Impianto agrivoltaico "Montorio nei Frentani 21.7"

SINTESI NON TECNICA

Il Proponente, con il presente documento intende **aggiornare la Sintesi Non Tecnica già presentata** (elaborato FV21MFR-02 di aprile 2022) al fine di presentare delle modifiche del progetto finalizzate alla sua **rimodulazione da impianto Fotovoltaico ad un più moderno e sostenibile impianto di tipo Agrivoltaico**.

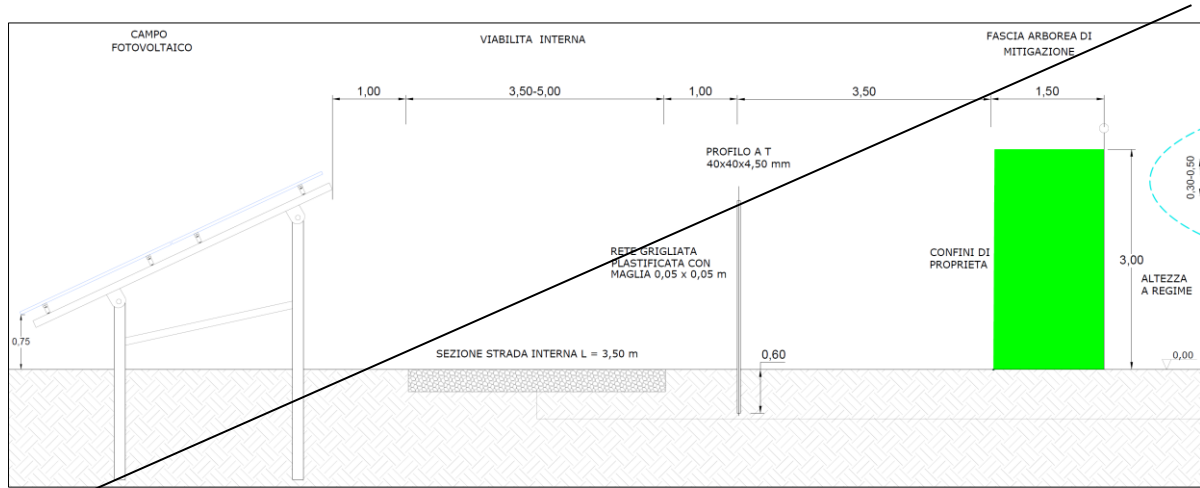
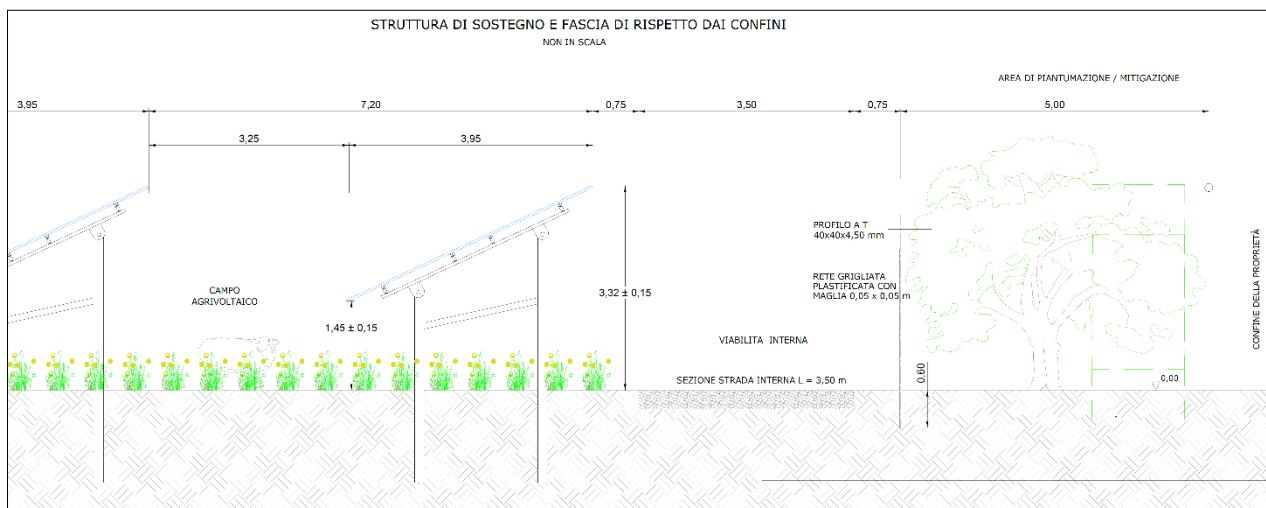
Di seguito, il tipico realizzativo. L'altezza finale a regime sarà di circa 3 m.

Nel corso della progettazione dell'agrivoltaico, è emersa la necessità di favorire la naturalità dell'area mediante la realizzazione di una fascia perimetrale di mitigazione arborea per mascherare la recinzione e il campo fotovoltaico. Si tratta, quindi, di conciliare le esigenze tecnologiche dell'impianto (costruttive e gestionali) con quelle naturalistiche e paesaggistiche, con un occhio attento alla tutela della biodiversità, alla ricostruzione dell'unità degli ecosistemi e al valore ecologico, in coerenza con le potenzialità vegetazionali dell'area. Il tutto è finalizzato a ridurre gli impatti complessivi dell'opera. La fascia arborea, per svolgere appieno la sua funzione, avrà una larghezza e un'altezza tale da mitigare l'impatto visivo dei pannelli e delle opere connesse, dall'esterno e da eventuali punti panoramici e di interesse paesaggistico nelle vicinanze del sito. Al fine di favorire una connettività ecosistemica con le colture presenti nelle aree circostanti l'impianto, la mitigazione verrà realizzata mediante la piantagione di un certo numero di olivi (per i dettagli si rimanda alla *Relazione agronomica* e agli elaborati di progetto). Per le loro caratteristiche, oltre ad inserirsi bene nell'ambiente, consentiranno il raggiungimento degli obiettivi prefissati in fase di progettazione dell'opera, in pochi anni dall'impianto. La scelta della specie è stata fatta a seguito di sopralluoghi e valutazioni tecniche. Le piante verranno messe a dimora durante il periodo di riposo vegetativo lungo il perimetro dell'impianto a 2,00-2,50 metri dalla recinzione e a 7,00 metri circa sulla fila.
